Názov stavby :	TECHNICKO – HYGIENICKÁ ÚDRŽBA ŽELEZNIČNÝCH KOĽAJOVÝCH VOZIDIEL PRE STREDISKO ZVOLEN		
Miesto stavby :	Neresnícká cesta 3396, Zvolen	Dátum	29.6.2023
Predmet :	Pokyn na uskutočnenie Zmeny SO 3703 Areálový vodovod Zmeny trasovania a iné	Číslo	Z-001.3

SO 3703 Areálový vodovod

Vec: Návrh uskutočnenia Zmeny č. Z-001.3
SO 3703 Areálový vodovod

SO3703 Areálový vodovod : úprava výtokových stojanov (VS)

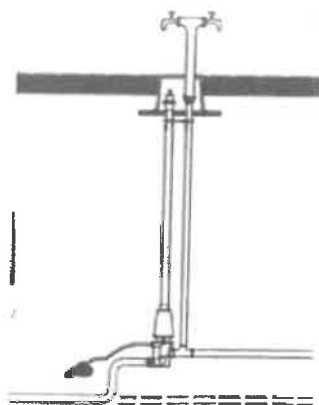
- dodať 4 ks hadíc 15 m dĺžka s bajonetom
- vetva V1: presun VS15, VS16 medzi koľaje 503, 504 (priamo nad vetvou), chodník sa presúva medzi 503-501
- vetva V1 : VS4 až VS9 sa rušia
- vetva V DN80 pred budovou HSU (SO3402) odbočka k AVK s uzáverom, osadiť 2 x VS pri každej AVK na dopĺňanie vody pre ŽKV

Na základe tejto požiadavky došlo ku zmene riešenia výtokových stojanov. Okrem jednoduchého naberania vody slúžia na pripojenie hadice s typickým bajonetom pre vodojemy ŽKV DN 25.

Výtokové stojany sú výrobkom spoločnosti JAFAR. Podzemná časť typ 8002, nadzemná časť typ 8015.

Výhodou produktu je, že nadzemná časť (stojan) disponuje dvomi vývodmi so záhradnými ventilmi s možnosťou napojenia na hadicu. Jeden z dvojice vonkajších ventilov bude nahradený bajonetom DN 25 na napojenie hadíc. Nevýhodou je, že je potrebné počas zimných mesiacov zakaždým uzavrieť podzemnú časť kľúčom (JAFAR typ 8014), aby sa zabránilo zamŕzaniu vody v hydrante.
